Mission régionale d'autorité environnementale
OCCITANIE

**Avis sur le projet éolien de « *La Plagne* »
sur les communes d'Escales et de Conilhac-Corbières (11)**

N° Saisine : 017053/GUNENV

Date : 18 juin 2026

Figure 1: Localisation des éoliennes existantes (Cers et Conilhac en bleu) et projetées (la Plagne en noir)

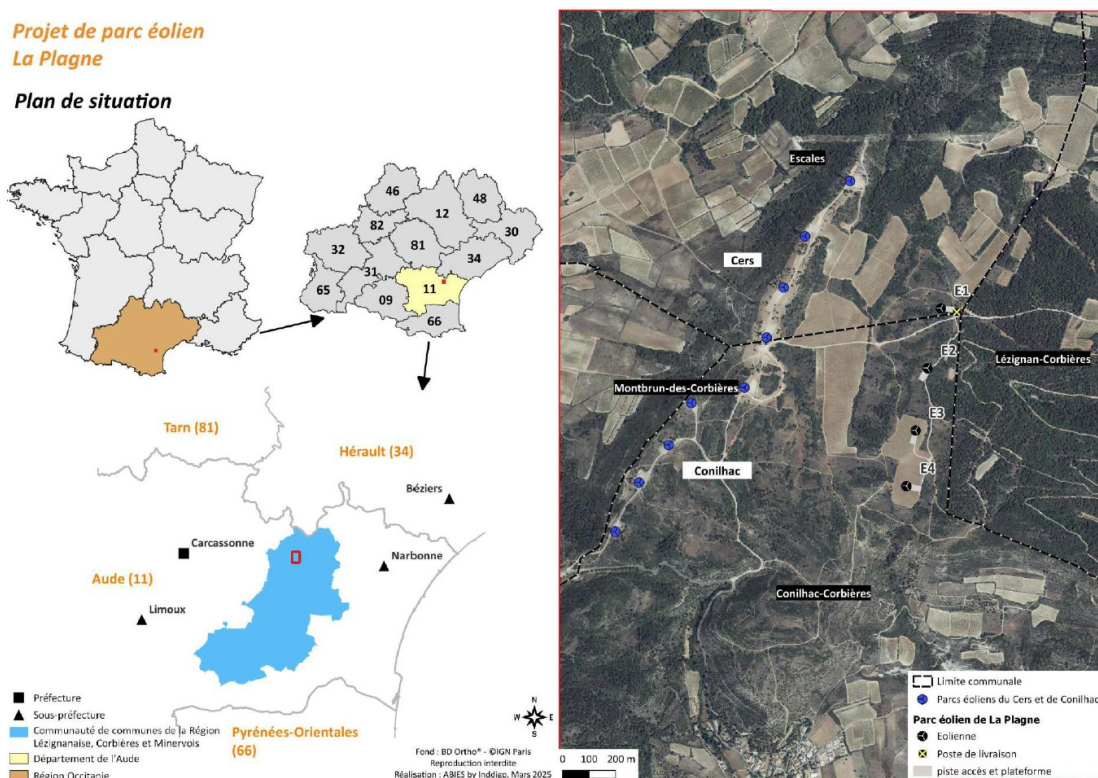
Un troisième projet est donc présenté, soumis au présent avis de la MRAe. Il est situé, comme les précédents projets, à environ 600 m à l'est du parc du « *Cers* » (qui compte à présent cinq éoliennes après son renouvellement en 2022⁶.) et des quatre éoliennes du parc de « *Conilhac* », exploité par EDF Renouvelables, au sud de celles du « *Cers* » (cf. figure 1).

Le projet constitue une deuxième ligne parallèle à celles des éoliennes du Cers et de Conilhac. Il comprend les éoliennes, leurs plateformes de montage et de maintenance, un réseau électrique inter-éolienne, un poste de livraison, une base de vie (plateforme empierrée de 1 500 m²) et une réserve incendie de 120 m³ qui ne sont pas localisées. Les mâts des machines sont espacés d'environ 450 m, soit 380 m entre les bouts des pales.

L'analyse des effets cumulés est prépondérante pour ce projet qui vient en densification, à 600 mètres d'une ligne de neuf éoliennes existantes. Il existe par ailleurs plusieurs parcs éoliens en activité dans un rayon de 10 km autour du site d'étude. L'analyse réalisée n'est pas suffisante et doit intégrer l'évaluation des impacts cumulés pour chaque élément de biodiversité impacté (cf. partie 4 de cet avis).

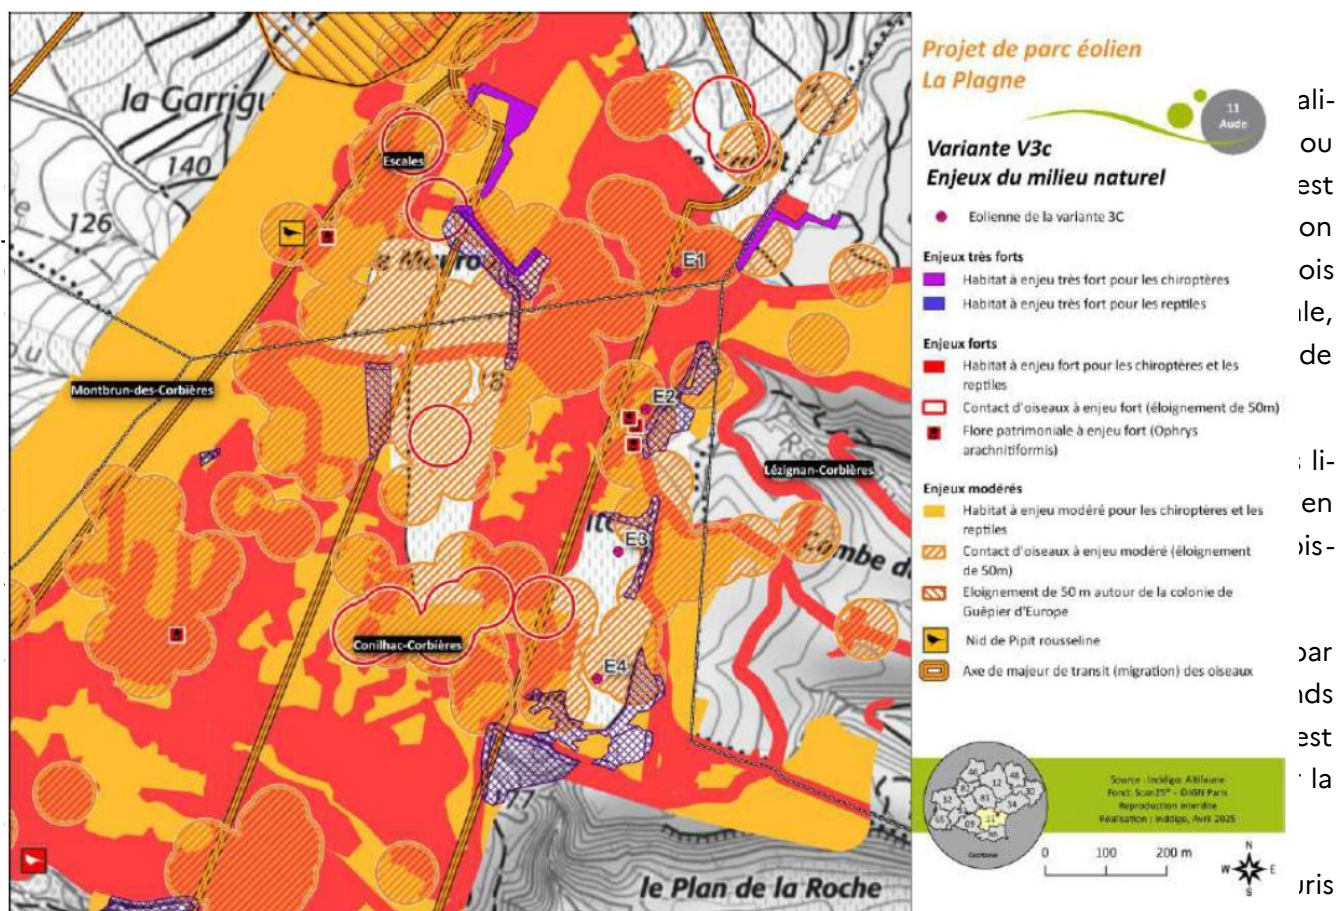
Toutefois, les petits reliefs du plateau composent les fonds de scène du canal du Midi. Compte tenu de la topographie du secteur, toute implantation d'éolienne sur ces reliefs a un impact sur le grand paysage, particulièrement depuis le canal du Midi et ses abords.

Le dossier rappelle que le secteur retenu est défavorable au développement d'un projet éolien dans le plan de gestion des paysages audois pour l'éolien terrestre⁹, notamment du fait des impacts cumulés déjà existants sur le paysage et le patrimoine, de sa proximité avec le canal du Midi et son bassin visuel.

En effet, le plan de gestion des paysages audois souligne que les parcs existants dans ce secteur (Cers et Conilhac-Corbières) brouillent la lecture du paysage par leurs rapports d'échelle avec le relief. Il précise également que ces parcs « *ne devraient pas faire l'objet d'un renouvellement en fin de vie* », ce qui a tout de même été fait pour le parc du Cers, mis en service en 2003 et renouvelé en 2022. Le parc de Conilhac-Corbières a été mis en service en 2014. Ce plan de gestion rappelle que « *d'une manière générale au sein de cet ensemble paysager les nouvelles implantations doivent être proscrites sur les petites collines et les petits reliefs* ». Des recommandations paysagères sont portées pour l'implantation de futurs parcs en privilégiant un axe est-ouest (plutôt que nord-sud) et en reculant ces projets des reliefs marquants et des éléments patrimoniaux.

La MRAe relève que le projet renforce la présence de l'éolien sur ce plateau et ne tient pas compte des orientations du plan de gestion des paysages audois pour l'éolien terrestre.

La MRAe recommande la recherche d'un site alternatif afin de prendre en compte les orientations stratégiques du plan de gestion des paysages audois pour l'éolien terrestre.
